Datum: 18. April 2024

Sachplan Verkehr, Teil Unterirdischer Gütertransport

**ZWECKVERBAND ZÜRCHER
PLANUNGSGRUPPE LIMMATTAL**

Abbildung 2: Identifizierte bestehende Ablagerungsstandorte im Kanton Zürich. Ebenfalls dargestellt sind die potenziellen Hubs und Zwischenangriffe

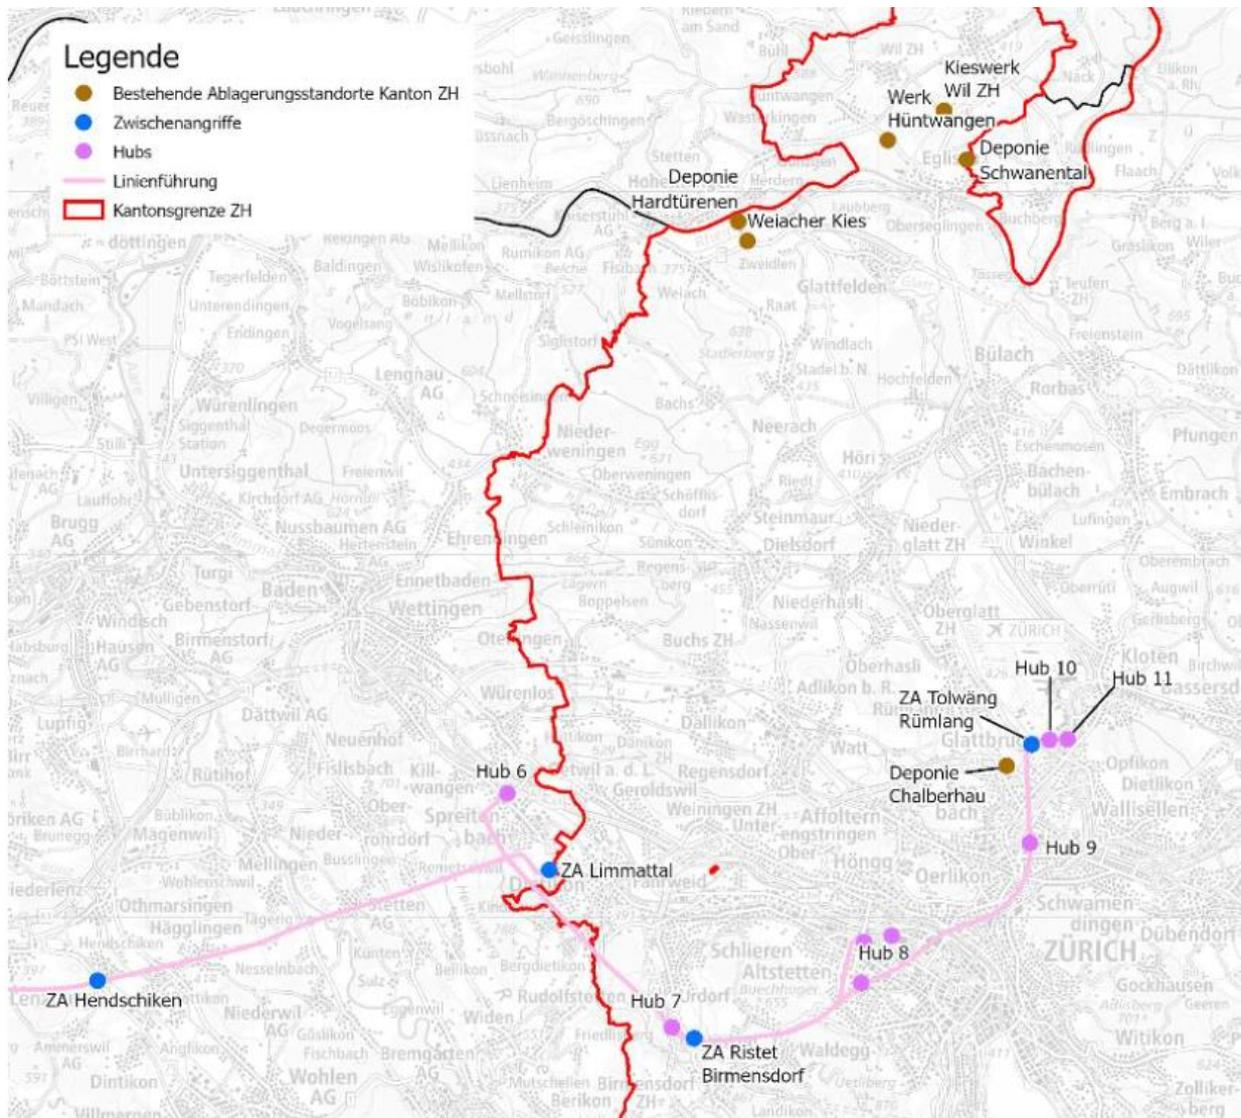
Die Region Limmattal ist durch den Hub 7 Urdorf sowie dem Zwischenangriff Ristet Birmensdorf direkt betroffen. Weiter ist die Region aufgrund des Planungskorridors für die Tunnelführung betroffen. Daraus resultieren folgende Auswirkungen:

Hub 7 Urdorf: Durch den Hub entsteht ein Mehrverkehr unmittelbar um den Hub sowie auf den übergeordneten Zubringerstrassen. In den Dokumenten sind basierend auf Modellrechnungen Annahmen und Prognosen zum Mehrverkehr zu entnehmen. Diese Prognosen und Annahmen entsprechen aus Sicht der ZPL aber noch nicht einem angemessenen Qualitäts- und Belastbarkeitsstand, um daraus die tatsächlichen Wirkungen entnehmen zu können. CST möchte später ein intelligentes Logistikkonzept für die Hubs ausarbeiten, sodass die Hubs möglichst effizient mit den unterschiedlichen Lastfahrzeugen angefahren werden können. Wie das genau funktionieren soll und welche Wirkungen das auf die Zu- und Wegfahrten haben wird, lässt sich heute kaum abschätzen. Weiter stellt sich die Frage nach den Betriebszeiten dieser Hubs. Die Tunnels können gemäss Erläuterungsbericht 24 Stunden am Tag betrieben werden. Was dies für die Hubs bedeutet, ist unklar. Aus Sicht der ZPL darf es in den Quartieren rund um die Hubs zu keiner verstärkten Lärmbelastung in der Nacht führen.

Antrag 3: Die Region stellt den Antrag, dass im Rahmen des Sachplanverfahrens ein detailliertes Logistikkonzept für den Betrieb der Hubs sowie die verkehrlichen Auswirkungen und flankierenden Massnahmen erarbeitet und den Gemeinden zur Prüfung vorgelegt werden. Dabei sollen insbesondere die flankierenden Massnahmen mit den Gemeinden koordiniert und verbindlich vereinbart werden.

Zwischenangriff Ristet Birmensdorf: Der Zwischenangriff führt zu einer grossen Baustelle mit unweigerlichem Mehrverkehr durch Baustellenfahrzeuge und Lastwagen. Das Aushubmaterial soll grösstenteils per Förderband in die projektbezogene Deponie Vogel überführt werden. Zu Spitzenzeiten kann die Deponie Vogel aber nicht alles Material aufnehmen. Dafür soll per Anschlussgleis Material auf dem Schienenverkehr in den Norden des Kantons Zürich transportiert werden. Noch ist unklar, wie der Gleisanschluss effektiv erfolgen soll. Die Klärung des Gleisanschlusses muss aus Sicht der ZPL zwingend im Rahmen der Teilrevision des kantonalen Richtplans erfolgen.

Antrag 4: Die Region stellt den Antrag, dass die Klärung des Gleisanschlusses im Rahmen der Teilrevision des kantonalen Richtplans erfolgt und nicht erst im Rahmen des Plangenehmigungsverfahrens. Weiter sollte der Deponiestandort Vogel so befüllt werden, dass er nach dem Bau der CST Anlagen als kompensiert gilt und nicht anderweitig verwendet werden kann.
